ENTE DEL PARCO DEL CONERO
Via Peschiera n. 30
60020 SIROLO (AN)

DETERMINAZIONE DIRETTORIALE

N. 16P
Oggetto: nulla osta ex art. 13 L. 394/91, art. 26 L.R. 15/94 ed art. 3 del Regolamento del Parco e Valutazione di Incidenza ai sensi della Direttiva Habitat 43/92 CE e della DGR Marche 1661/2020, per l'intervento di "Manutenzione ordinaria della Spiaggia Urbana del Passetto" - anno 2026
Data: 26/05/2026

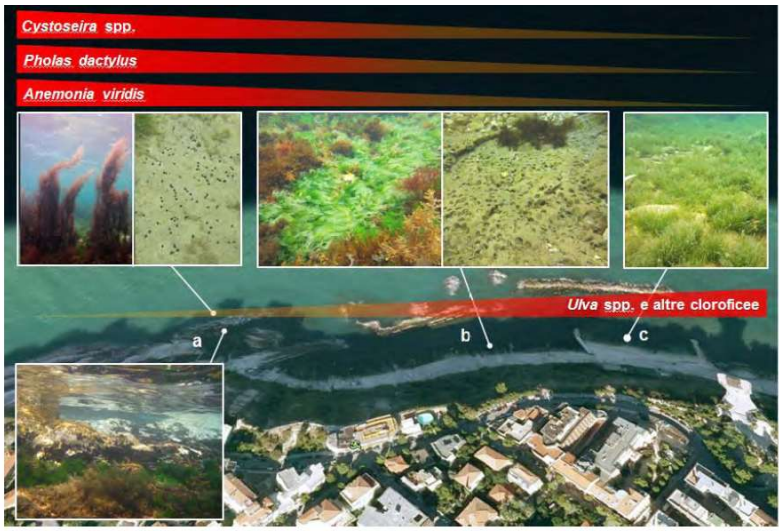
Che lo stesso Disva dell'Università Politecnica delle Marche ha realizzato nel 2013 e 2014, lo stato di salute delle biocenosi nell'area allora indagata risultava non omogeneo, con una progressiva riduzione del ricoprimento da parte delle "cystoseire" (*sensu latu*) e contestuale aumento dell'*Ulva* sp., passando dalla seggiola del Papa fino al settore subito a Nord del pennello della spiaggia del Passetto (vedi fig. 10 estratta dallo Studio di Incidenza del 2014 riportata di seguito).

La sostituzione delle *canopy* a *Cystoseira* (*sensu latu*) spp. da parte dei feltri algali a dominanza di *Ulva* sp. è proprio quanto descritto scientificamente circa il fenomeno della rarefazione delle praterie di macroalghe brune.

Da quanto risulta nella documentazione progettuale dei vari anni la ghiaia costituente l'arenile artificiale ogni anno, in occasione delle mareggiate più forti, viene "severamente ridistribuita oltre il pennello a nord" della spiaggia oggetto di intervento.

Si ricorda a riguardo che il PdGN2000 rileva tali movimentazioni come una "pressione attuale elevata" per le specie appartenenti al genere *Cystoseira* (*sensu latu*), e come una "pressione attuale media" per i popolamenti dei fondi duri, habitat 1170 – Scogliere, in particolare a carico delle canopy a *Cystoseira* (*sensu latu*).

Il materiale sciolto, infatti, movimentato in occasione delle mareggiate, va ad urtare i substrati duri su cui sono ancorati gli organismi viventi che formano le biocenosi bentoniche, compresi i talli delle "cystoseire" (*sensu latu*) (macroalghe brune dell'Ordine delle Fucales) causandone il distacco o comunque il danneggiamento, determinando quindi l'acuirsi dei danni per abrasione causati alle biocenosi dalle mareggiate stesse.

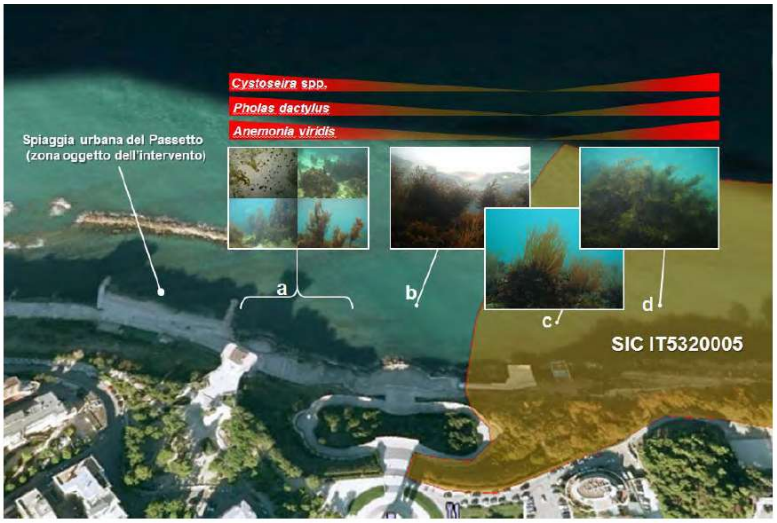
Anche nel settore a Sud risultava, nel 2014, una certa variabilità delle biocenosi (vedi fig. 11 estratta dallo Studio di Incidenza del 2014 riportata di seguito):

Figura 4.5. Rilievi fotografici del segmento costiero compreso tra i due moli della spiaggia urbana del Passetto durante i lavori di ri-stenditura. Immagini ed elaborazione grafica a cura del Dipartimento di Scienze della Vita e dell'Ambiente (UNIVPM).

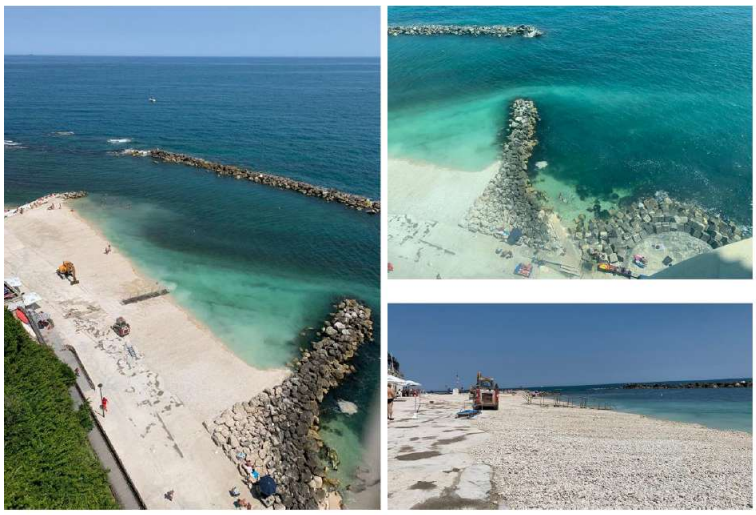
e dalle relazioni dei monitoraggi degli ultimi anni risulta che l'intervento origina un aumento della torbidità durante i lavori che talvolta, a causa delle correnti, questa si sposta al di fuori del tratto di mare antistante il litorale oggetto di intervento e delimitato dai due pennelli (vedi in particolare le figure riportate di seguito estratte rispettivamente dalle relazioni di monitoraggio 2022, 2023 e la Foto 1 del Parco scattata durante i lavori 2024).

Fig. 3, 4: immagini estratte dalle relazioni di monitoraggio 2022 e 2023 da cui si evince la presenza di torbidità in mare durante i lavori anche al di fuori dei due pennelli (in direzione Sud).

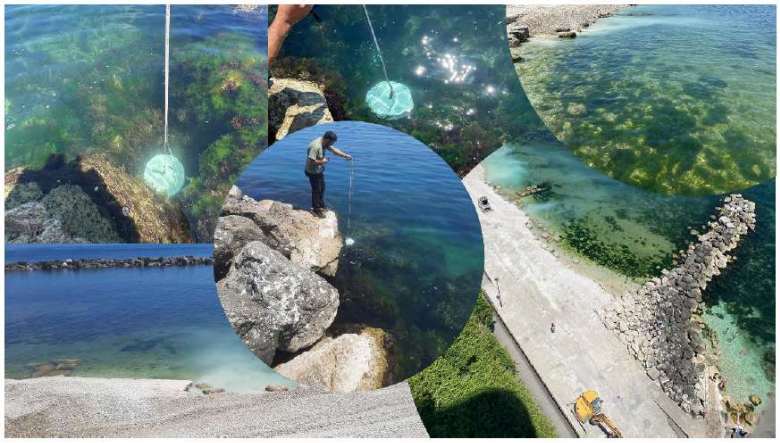
Pertanto, come già evidenziato nei precedenti monitoraggi, l'incremento dei livelli di torbidità delle acque e quindi dei solidi sospesi determinati da interventi di questo tipo, di durata limitata nel tempo e di ridotta entità del materiale movimentato, sono estremamente circoscritti spazialmente e temporalmente, come anche visibile dalle immagini riportate Figura 4.3.

Fig. 5: immagini estratte dalla relazioni di monitoraggio 2024 che mostrano le condizioni di acqua limpida durante la misurazione con Disco di Secchi.

Secondo la relazione di monitoraggio 2024 gli *incrementi dei livelli di torbidità (…) sono estremamente circoscritti spazialmente e temporalmente, come anche visibile dalle immagini riportate in Figura 4.3*, tuttavia ci risulta che anche nel 2024 la torbidità sia poi aumentata con il proseguire dei lavori, e che la plume di torbida sia fuoriuscita dal tratto di mare delimitato dai due pennelli (vedi Foto 1 del Parco riportata sotto);

Foto 1: situazione nel sito oggetto di intervento durante i lavori 2024 (foto del Parco).

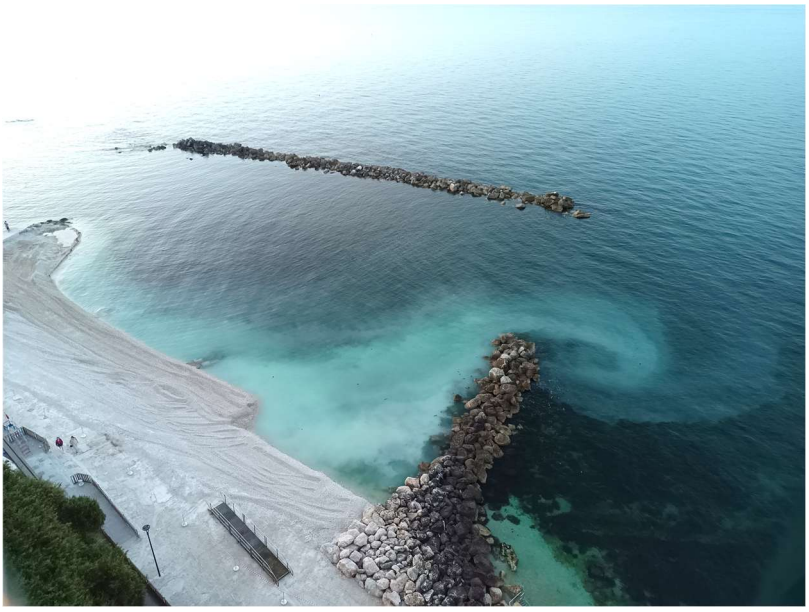
Tali incrementi di torbidità, sebbene "circoscritti spazialmente e temporalmente", come riportato nelle relazioni di monitoraggio, portano alla deposizione di sedimento fino sul fondale e, come è noto a livello scientifico, un'eventuale deposizione di uno strato, anche molto sottile, di sedimento, è in grado di compromettere il reclutamento della *Gongolaria barbata*, in tutto o in parte a seconda se si verifichi prima o dopo l'attecchimento degli zigoti al substrato duro (Strain et al, 2015 - Management of Local Stressors Can Improve the Resilience of Marine Canopy Algae to Global Stressors).

5. Durante i lavori *ogni attività che anche incidentalmente dovesse portare il materiale di riporto a riversarsi a mare determinando effetti di torbidità evidente con riduzione della trasparenza della massa d'acqua inferiore a 1 m (da misurarsi con disco di secchi) dovrebbe portare ad immediata sospensione dei lavori fino al ripristino delle condizioni ambientali.* (rif. par. 6 Studio per la V.I. del 2015)*;* al riguardo si chiede che venga utilizzato non solo il "disco di Secchi" (comunque da ripetere ogni 3 ore durante l'esecuzione dei lavori), ma anche la sonda multiparametrica, installandone due, entrambe almeno 7 giorni prima dell'inizio dei lavori, di cui una dovrà costituire idoneo riferimento per un confronto con un sito non raggiunto dagli impatti derivanti dall'intervento. La sospensione dei lavori dovrà aver luogo qualora venisse rilevato o con il "disco di Secchi" o con scostamenti significativi tra i valori rilevati delle due sonde, considerando anche eventuali differenze tra i valori rilevati nei giorni prima dell'inizio dei lavori; delle sospensioni dei lavori dovrà essere dato conto nella relazione di monitoraggio;

6. Tutte le operazioni dovranno essere effettuate evitando attività accessorie di movimentazione che potrebbero determinare un'espansione spaziale ed una maggiore persistenza temporale della "plume" di torbidità; si raccomanda inoltre di eseguire lo spandimento del materiale nei giorni e negli orari di bassa marea e soprattutto in condizioni di mare calmo, con previsioni, sia per i giorni di lavoro che per quelli subito successivi, di correnti da Nord-Ovest, in grado di allontanare la plume di torbidità verso il mare aperto;
